MICROCHIP ATmega640/1280/1281/2560/2561

シリコン障害とデータシート説明

3.2.1. 100球CBGA

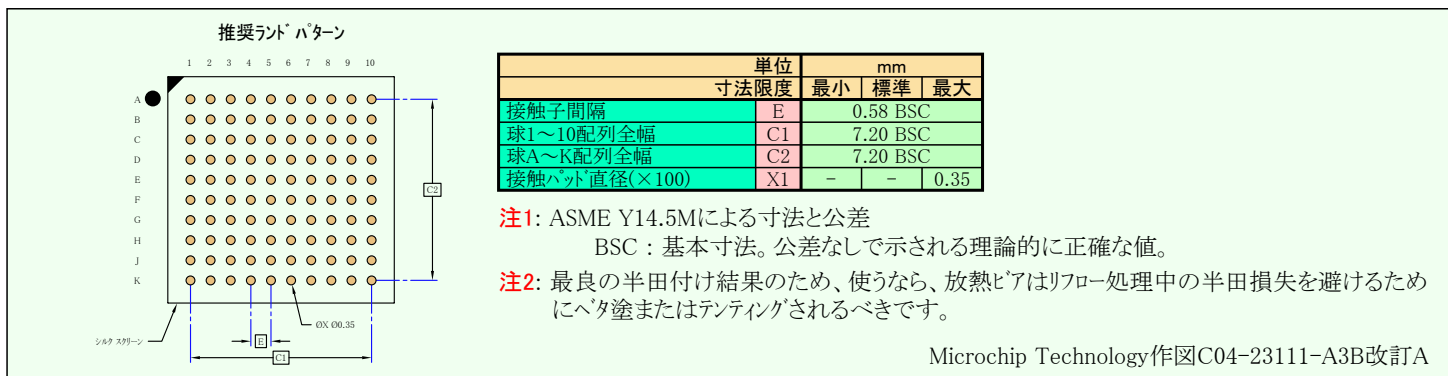
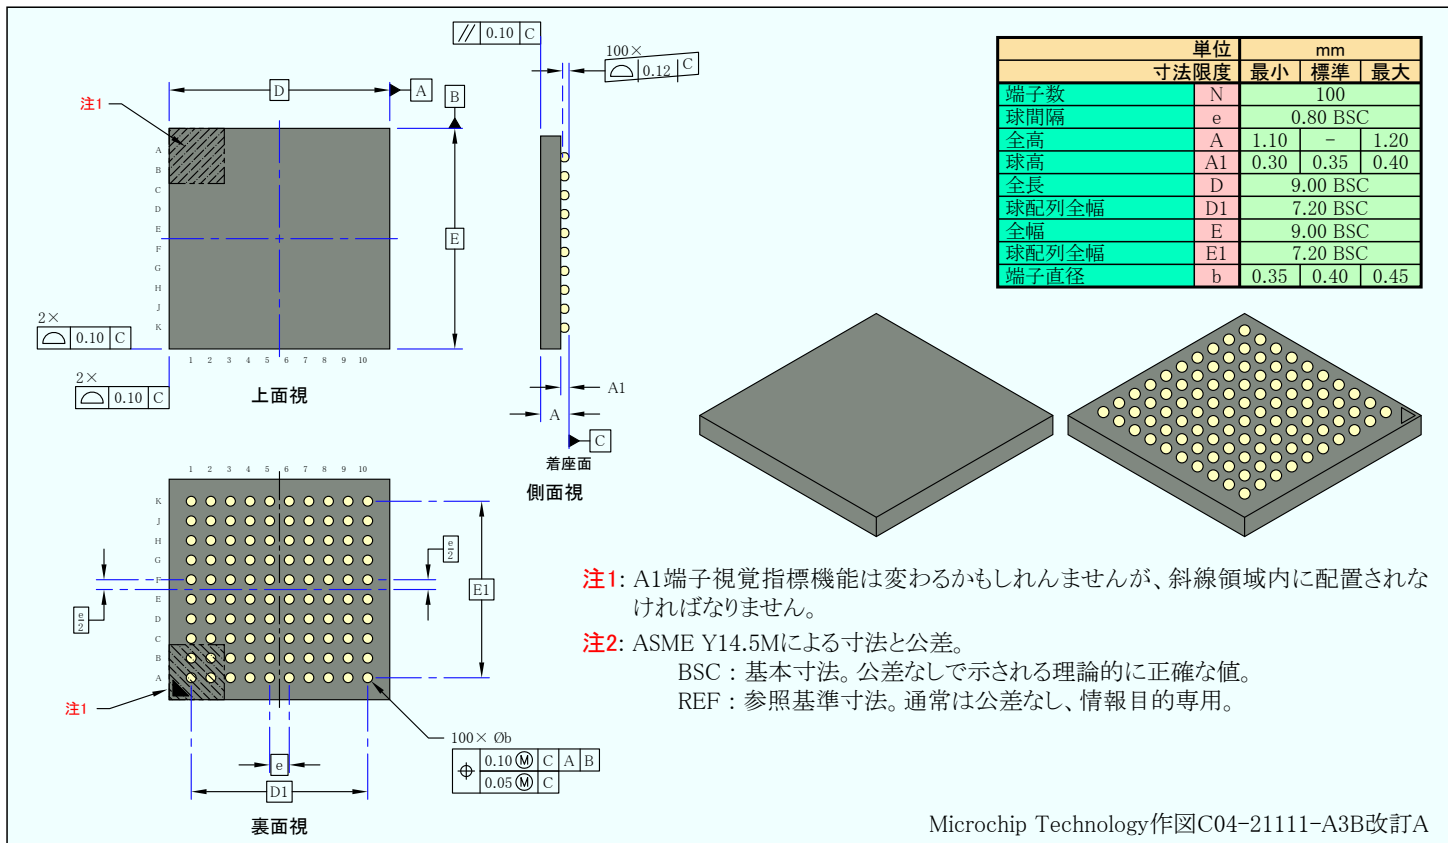
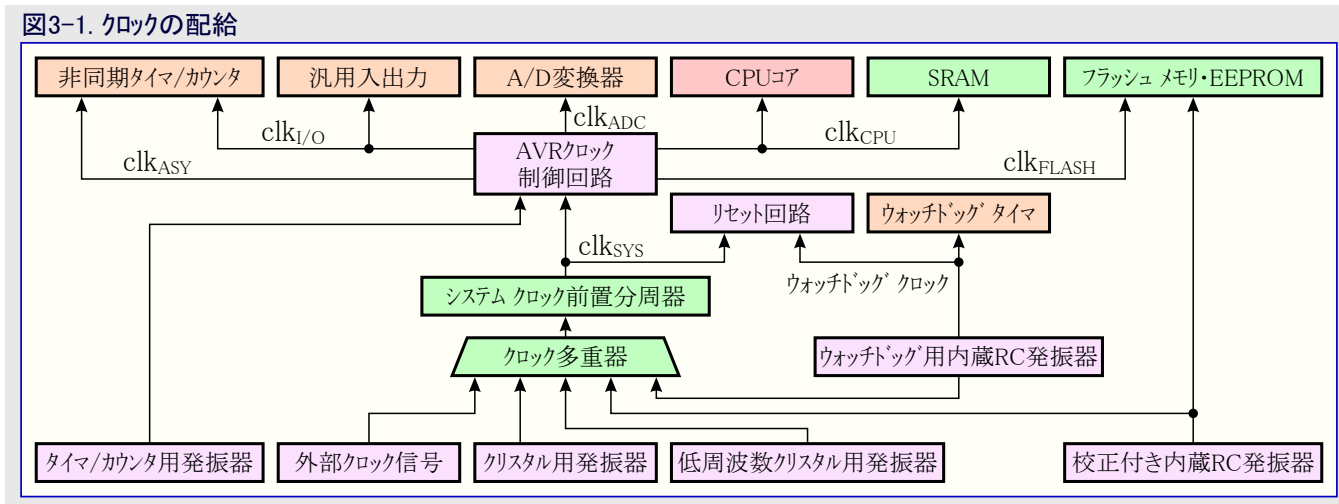
100球セラミック球格子配列外囲器(A3B) - 9 × 9mm本体 [CBGA]、Atmel旧一般外囲器符号CPR

3.4.1. ATmega640/1280/1281/2560/2561の比較出力変調器

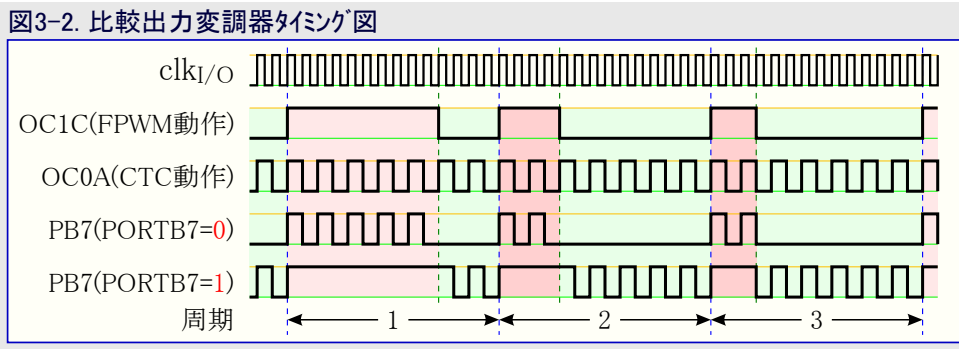
「比較出力変調器タイミング例」に対して明確化が行われました。

下図は動作中の変調器を図解します。この例ではタイマ/カウンタ1が(非反転)高速PWM動作で動くように設定され、タイマ/カウンタ0は比較交互出力(COM01,0=01)のCTC波形動作を使います。

この例ではタイマ/カウンタ0が搬送波を供給する一方で、変調する信号(変調波)はタイマ/カウンタ1の比較C出力によって生成されます。PWM信号(OC1C)の分解能は変調によって減らされます。この減少係数は搬送波(OC0A)1周期のシステムクロック周期数と等価です。この例では分解能が係数2で減らされます(即ち1/2)。図はPORTB7=0時のPB7出力の第2周期と第3周期でこの減少理由を図解します。第2周期のHigh区間は第3周期のHigh区間よりも1周期長いけれども、PB7出力の結果は両周期で等しくなります。
